改善箇所説明図

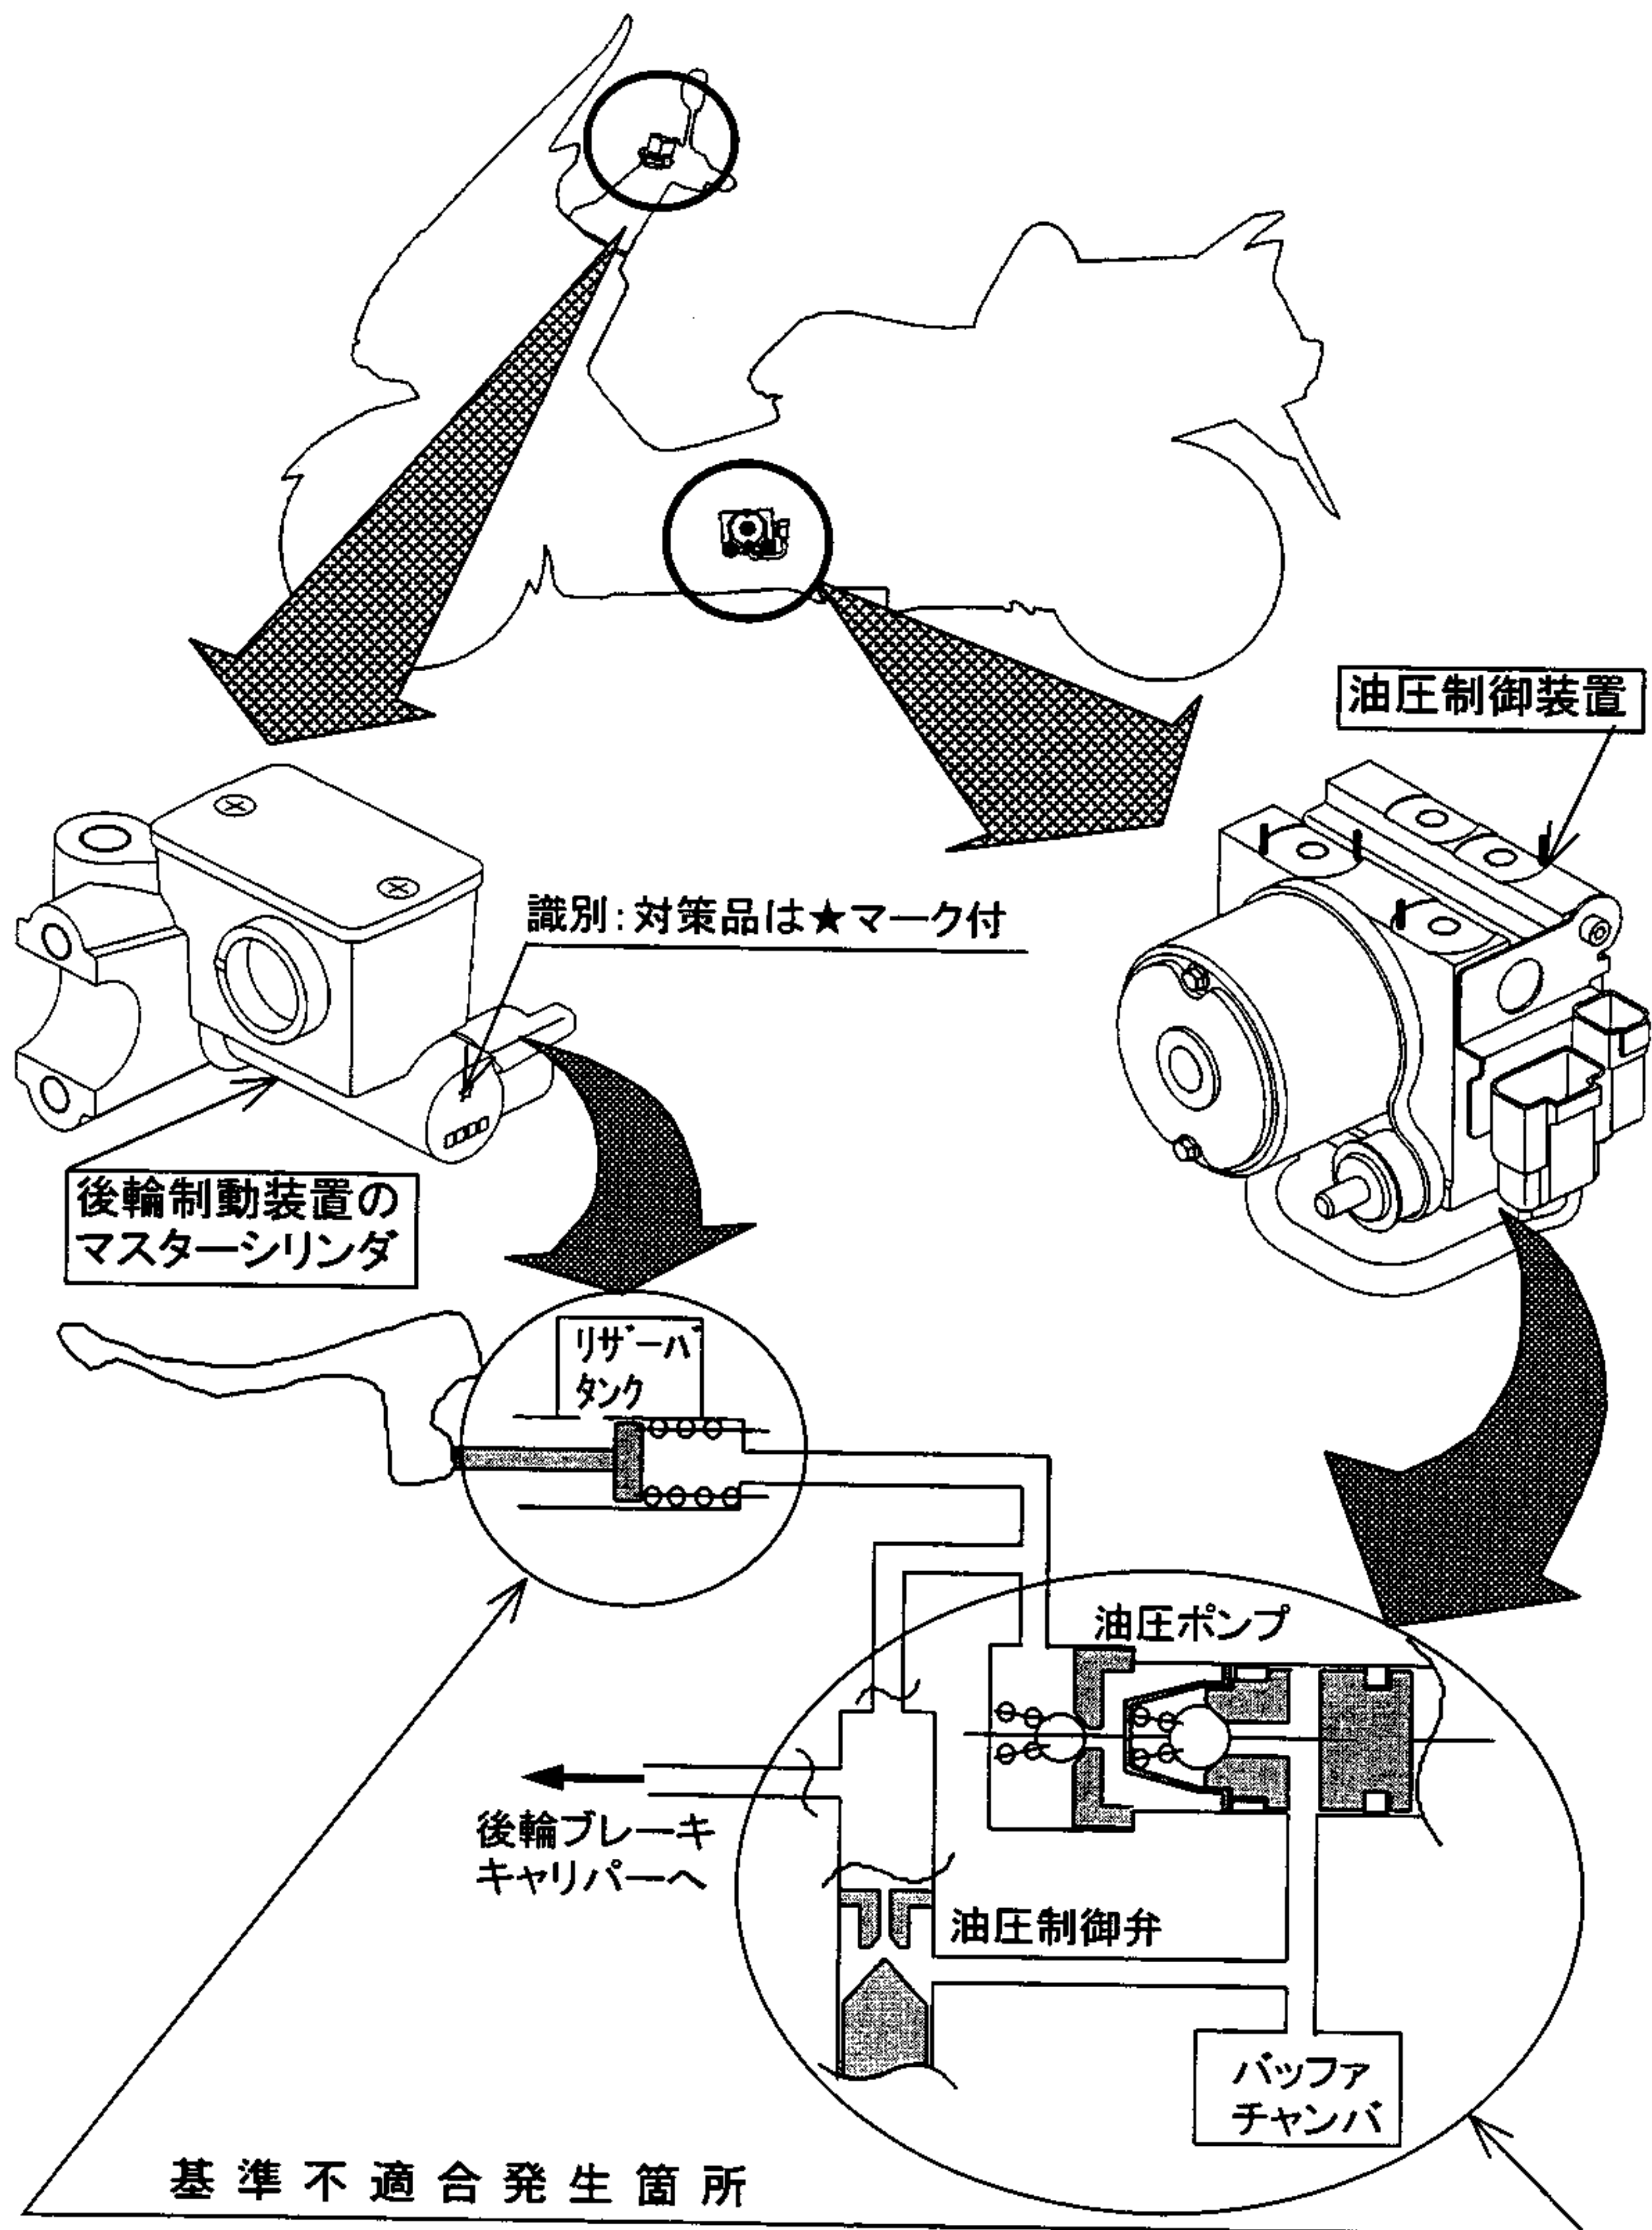
制動装置の制動制御装置(ABS:アンチロックブレーキシステム)の油圧制御装置(HU:ハイドロリックユニット)と後輪制動装置のマスターシリンダの組み合わせが不適切なため、ABSを作動させた制動時に後輪制動装置のマスターシリンダ内のピストンのストロークが大きくなることもあり、制動解除後にピストンが十分に戻らないことによりブレーキ配管内に気泡が発生し、最悪の場合、制動力が低下するおそれがある。

改善の内容: 全車両、当該油圧制御装置と後輪制動装置のマスターシリンダを対策品と交換する。
